# 重庆市建设工程消防设计问题答复 (2025年5月版) (征求意见稿)

- 1 建筑专业问题答复·····4~36  
(编号: 20250407-建筑-0001~0005、20250512-建筑-0001~0010)
- 2 结构专业问题答复·····37~40  
(编号: 20250408-结构-0001、20250513-结构-0001)
- 3 给排水专业问题答复·····41~54  
(编号: 20250409-给排水-0001~0003、20250514-给排水-0001~0002)
- 4 电气专业问题答复·····55~69  
(编号: 20250410-电气-0001~0003、20250515-电气-0001~0005)
- 5 暖通专业问题答复·····70~76  
(编号: 20250411-暖通-0001、20250516-暖通-0001)

编号：20250410-电气-0002

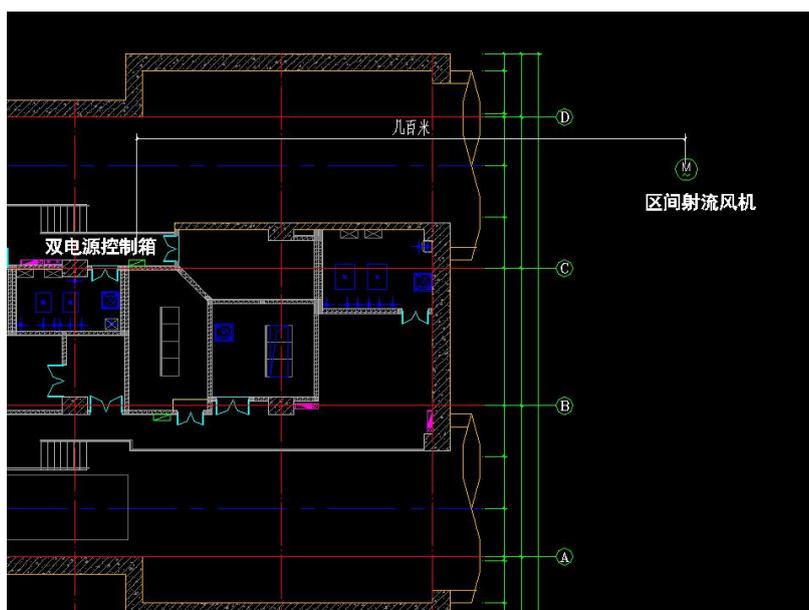
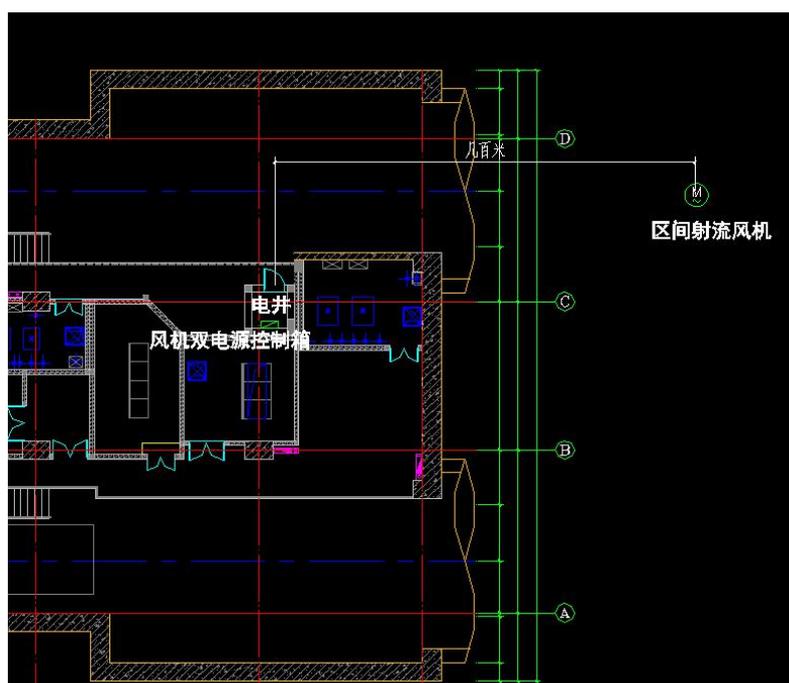
地铁运营单位认为地铁区间射流风机双电源切换箱设置在就地（区间隧道内）不便于检修维护，需要地铁停运后才能进入区间检修；如果区间火灾时，区间射流风机双电源控制箱控制选择开关在就地状态，风机无法启动。因此要求把区间射流风机双电源切换箱设置在车站站台层靠近风机的端部位置，风机就地设置按钮箱控制。实际风机位置距离车站站台层靠近风机的端部位置好几百米。请问以下几个解决方案，哪个可行。

方案一：区间射流风机双电源控制箱设置在车站站台层设备区端部面向轨行区的走廊，区间风机就地设置就地按钮。双电源控制箱采用内衬岩棉隔热保护措施。布置示意图如下：

方案二：区间射流风机双电源控制箱设置在车站站台层设备区端部专用电井或配电间内，专用电井或配电间不划如站台设备区防火分区，认为专用电井或配电间内与区间轨行区为同一防火区域。区间风机就地设置就地按钮。布置示意图如下：

根据《地铁设计防火标准》GB51298-2018 第 11.1.3 条及其条文说明，方案一、二适用于负荷距离同侧双电源自切柜较近时；方案三适用于供电距离较长（一般大于 100m）时，双电源在负荷末端自切。

编号：20250410-电气-0003

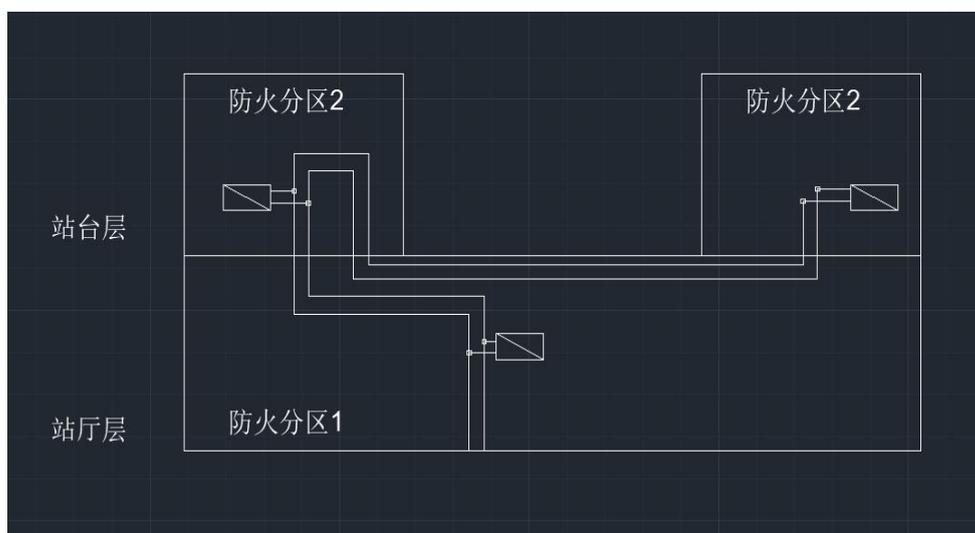
问题：地铁车站各层应急照明双切箱采用配电干线穿越不同防火分区 T 接配电是否满足规范的要求，是否需要采用双总箱放射式配电至各防火分区的形式。

图示做法（从建筑总配电室配出供电干线 T 接为每个防火分区应急照明双电源切换箱供电）满足规范的要求。

编号：20250411-暖通-0001

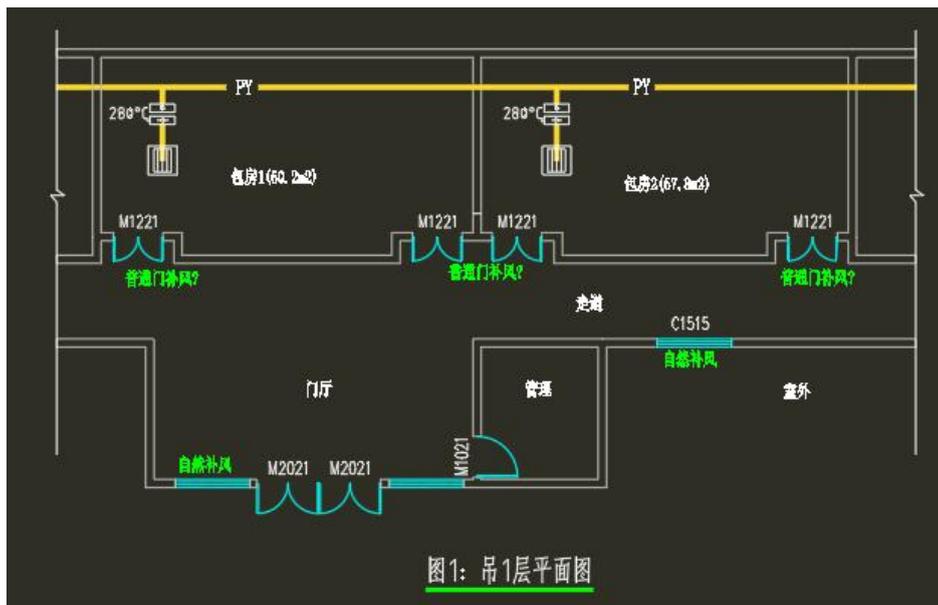
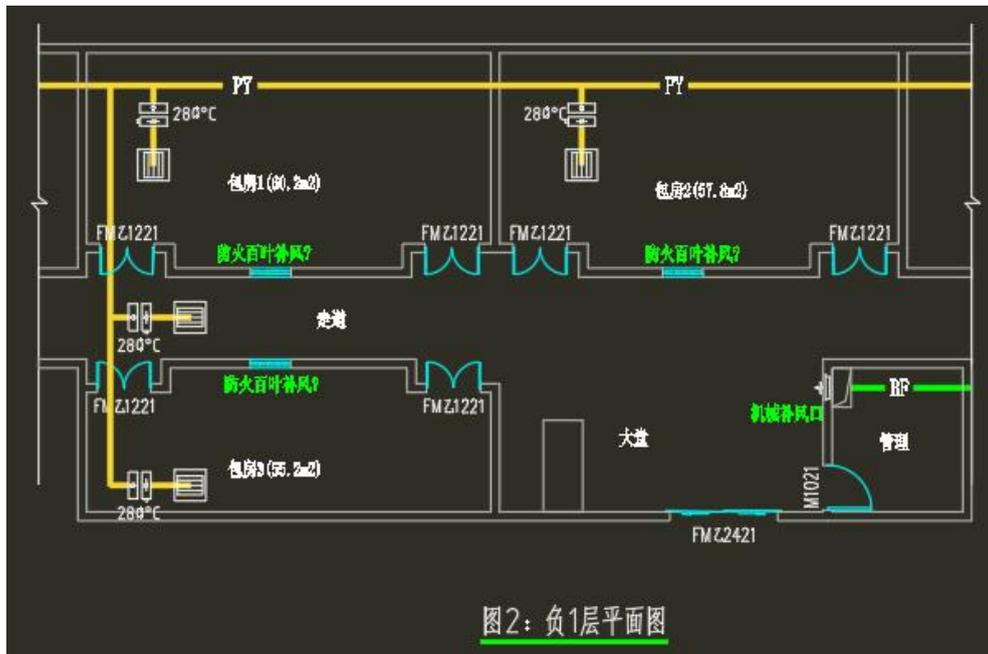
问题 1：吊一层大于  $50\text{m}^2$  的 K 歌包房均设有机械排烟，包房与走道设置普通门，可否利用普通门从直通室外的门厅和走道补风？

当排烟包房与走道采用防火隔墙、设置防火门时，可否利用相邻隔墙的防火风口从直通室外的门厅和走道补风？如图所示：

问题 2: 负一层大于 50m<sup>2</sup> 的 K 歌包房均设有机械排烟, 包房与走道的防火隔墙设置防火门, 走道和门厅设置了机械补风, 排烟包房可否利用相邻隔墙的防火百叶从设置机械补风的门厅和走道补风?

依据《消防设施通用规范》GB55036-2022 第 11.3.6 条要求, 设置排烟系统的场所应能直接从室外引入空气补风。

问题 1 答复: 采用普通门的情况: 公共区域设有直接取自室外的补风时, 该防火分区内的地下排烟房间, 可以通过与此公共区域相邻隔墙和普通门进行补风。

问题 2 答复: 设置防火隔墙的情况: 当排烟房间与公共区域设置有防火隔墙和防火门, 应优先在各排烟房间直接设置补风。确有困难时, 当公共区域设有直接取自室外的补风时 (机械或自

然补风)，该防火分区内面积小于  $100\text{m}^2$  的地下排烟房间，可以通过与此公共区域相邻防火隔墙的防火风口进行补风，防火门不能用于补风。采用防火风口补风，应进行论证，且防火风口不应影响房间正常使用。

编号：20250516-暖通-0001

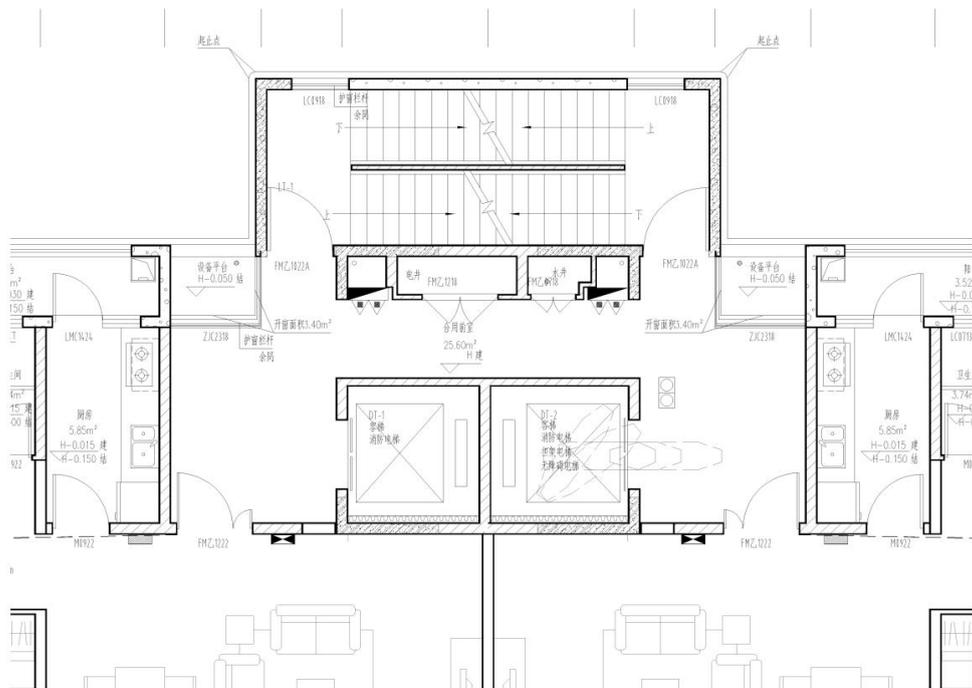
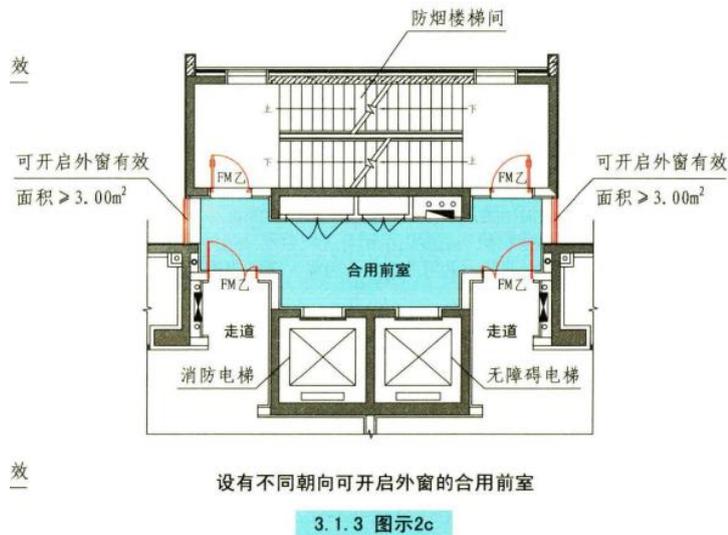
住宅项目，均为地上 20 层地下 2 层的一类高层住宅楼，平面布局为两梯两户，其三合一前室采用了自然通风设计见下图。主要原因如下：

本项目的三合一前室左右两侧均设置有效面积不小于  $3\text{m}^2$  的常开窗口，空气对流通畅，自然通风性能优良，能及时快速地排除可能从户门侵入前室的烟气，防止烟气侵入楼梯间，确保前室的安全性。

对重庆大多数地区而言，由于地理环境的影响，常年处于少风、微风气象条件，在建筑荷载、通风排烟的设计中，风向、风压的影响比较小。基于自然通风的简单易行的优点，在重庆地区

满足条件下更宜采用自然通风系统。

综合以上因素，建筑高度小于或等于 50m 的公共建筑、工业建筑和建筑高度小于或等于 100m 的住宅建筑，其共用前室与消防电梯前室合用的“三合一前室”，当前室内两个不同朝向分别设置有效面积不小于  $3.0\text{m}^2$  的可开启外窗时（包括如问题附图所示，可开启外窗分别位于同一朝向、被其他空间隔断的两端外墙上），该“三合一前室”可采用自然通风系统。
